CCR-VIA -- COMITATO DI COORDINAMENTO REGIONALE PER LA VALUTAZIONE D'IMPATTO AMBIENTALE

Giudizio n° 4317 Del 26/07/2024
Prot. n° 24/28026 Del 18/07/2024

Oggetto: Progetto di messa in sicurezza ai sensi del D.Lgs. 264/2006 e di manutenzione straordinaria mediante interventi strutturali di messa in sicurezza della Galleria Gran Sasso. CUP: J89J21021620001

Tipo procedimento: V.Inc.A. di competenza regionale ai sensi del DPR 357/1997 e ss.mm.ii.

SEZIONE TIPOLOGICA

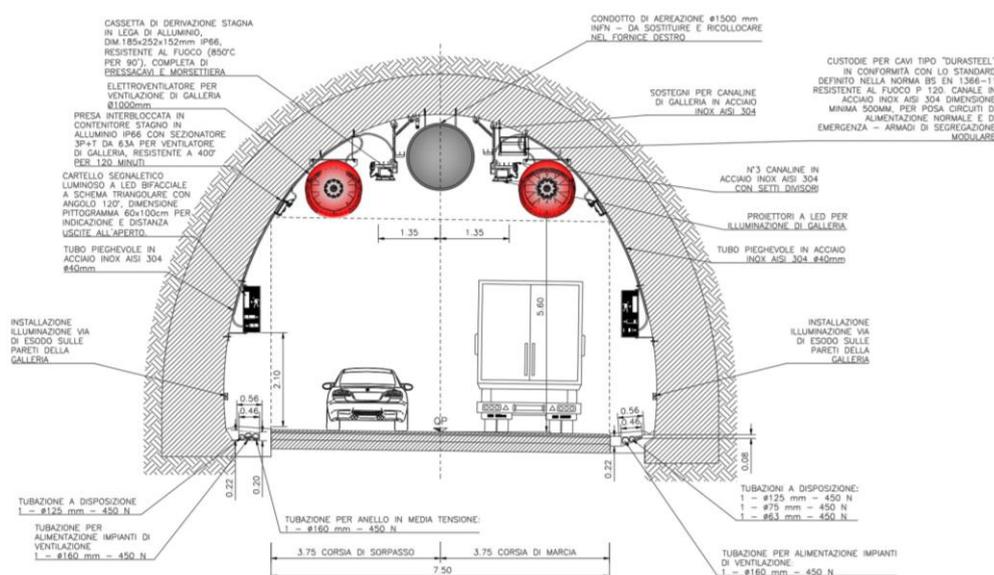
È necessario acquisire i seguenti chiarimenti:

1. chiarire se gli interventi oggetto della presente procedura di screening di V.Inc.A. riguardano esclusivamente gli interventi della cd. "fase 1";
2. descrivere nel dettaglio gli interventi e le relative attività di cantiere;
3. dare evidenza, in modo inequivocabile, che gli stessi non interferiranno con il sistema idrico esistente della galleria e quindi con la falda idrica basale;
4. chiarire se gli interventi, quali ad esempio la verniciatura delle volte nelle zone ammalorate, pe i quali vi potrebbe essere il rischio di emissione di sostanze aereodisperse, e quindi suscettibili di provocare potenziali impatti sul sistema idrico, saranno inglobati nella "fase 2".

Di seguito si riporta una sezione degli impianti di progetto in galleria da installare in Fase 1.

Come si vede nell'immagine, tutti gli impianti di Fase 1 vengono installati nella sezione libera della galleria senza necessità di prevedere scavi e/o demolizioni. Verranno messe in atto le adeguate cautele costruttive e tecnologiche al fine di non interferire con l'acquifero del Gran Sasso.
